## DETALJREGULERING STORSTEINSLIA – MERKNADER I SAMMENDRAG 10.03.2022

Planforslag på høring

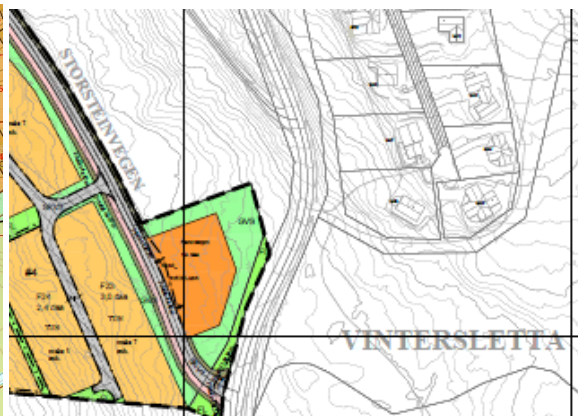
**7. Trond Fjørtoft, brev av 09.09.2021 og mail-utvekslinger i august 2021, desember 2021 og januar 2022.** Fjørtoft har hytte nært inntil tomtefeltet F18 og skriver at plassering av tomter rett foran deres fritidsbolig berører dem direkte og er til vesentleg ulempe. Fjørtoft skriver videre at plasseringa ikke er i samsvar med den generelle § 29-4 i PBL: «*plassering og høyde som medfører betydelig ulempe for naboeiendommer*».

Fjørtoft vil be tiltakshaver om å fjerne eller flytte disse tomtene. Fjørtoft skriver videre at det nye forslaget til reguleringsplan/utbyggingsplan tar hensyn til alle de andre eksisterende hyttene (i behørig avstand og nedenfor i terrenget (altså ikke helt inntil eller rett i siktlinjer). Videre skriver Fjørtoft at ved å plassere to volum på flata rett inntil og framfor deres hytte, så tar planen ikke samme hensyn.

*Det er allerede tatt hensyn til deres innspill ved at tomtefeltet F18 er vesentlig redusert etter*

*høring, både i areal og maks. utnyttelse. Det vil være god avstand mellom eksisterende og ny bebyggelse og fortsatt flotte sol- og utsiktsforhold på deres tomt (5/29)*

Revidert planforslag

*Det er mange hensyn å ta i denne reguleringsplanen, og deres forslag om å flytte bebyggelsen lengre mot nord, kan dessverre ikke gjennomføres pga. bratt terreng (>1:3).*
